CORPORACION AUTONOMA REGIONAL DEL MAGDALENA
NIT. 800.099.287-4

0858

POR MEDIO DE LA CUAL SE MODIFICA LA LICENCIA AMBIENTAL CEDIDA PARCIALMENTE A LA SOCIEDAD PALERMO TANKS S.A.S., A TRAVÉS DE LA RESOLUCIÓN N° 1443 DEL 30 DE MAYO DE 2017

Que en cumplimiento de lo ordenado en el Auto No. 1416 del 17 de octubre de 2025, se emitió concepto técnico No. **20260140**, el cual hace parte integral de la presente resolución, en los siguientes términos:

Figura 2. Plano Piscina Palermo Tanks SAS

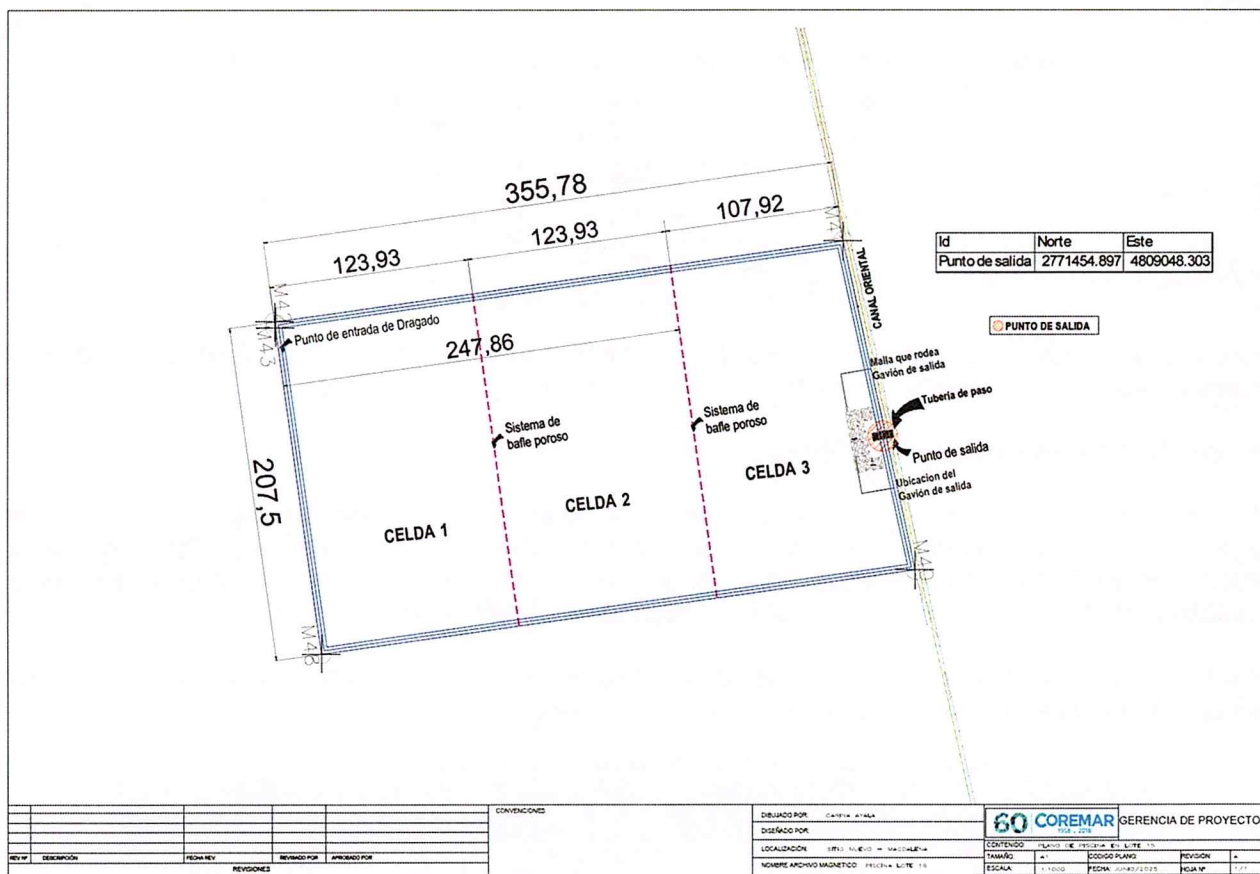
- **Eficiencia Hidráulica:** Se estableció un caudal máximo de entrada de 400 m³/h (0,1111 m³/s), garantizando un Tiempo de Retención Hidráulico (TRH) prolongado de 28,3 días, el cual es altamente óptimo para la decantación de las partículas antes de su salida.

PARÁGRAFO SEGUNDO: La anterior modificación se autoriza hasta que se cumpla con la capacidad de la piscina (zona ZODME), calculada en 75.492m³.

Figura 4. Área de Influencia definida en el complemento del EIA.

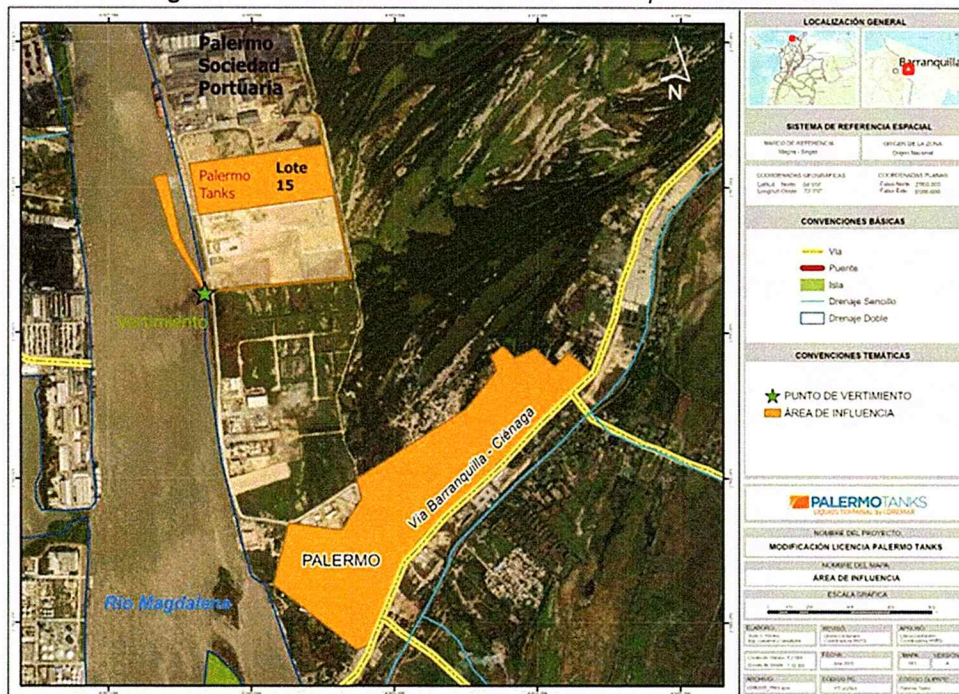
En este capítulo se delimita el entorno que podría ser alterado por las actividades de la modificación. En términos generales, el área de influencia no requiere mayores modificaciones respecto a la licencia ambiental vigente (Resoluciones de 2013 y 2016), ya que los impactos se manifiestan en áreas previamente contempladas. La actualización se estructura de la siguiente manera:

- **Medio Biótico:** Se mantiene conforme a lo actualizado en la Resolución 0226 de 2016. Abarca el área total del complejo terrestre de Palermo Tanks (incluyendo el Lote 15 destinado para el ZODME) y la franja fluvial, ratificando el respeto estricto por el área de amortiguación de 30 metros contados a partir del extremo oriental del proyecto hasta el lindero con el área protegida Vía Parque Isla de Salamanca (VIPIS).

- **Medio Socioeconómico:** No presenta ningún tipo de modificación respecto a los estudios ambientales anteriores, manteniendo como unidades territoriales y político-administrativas de influencia directa al Municipio de Sitionuevo y específicamente al Corregimiento de Palermo.
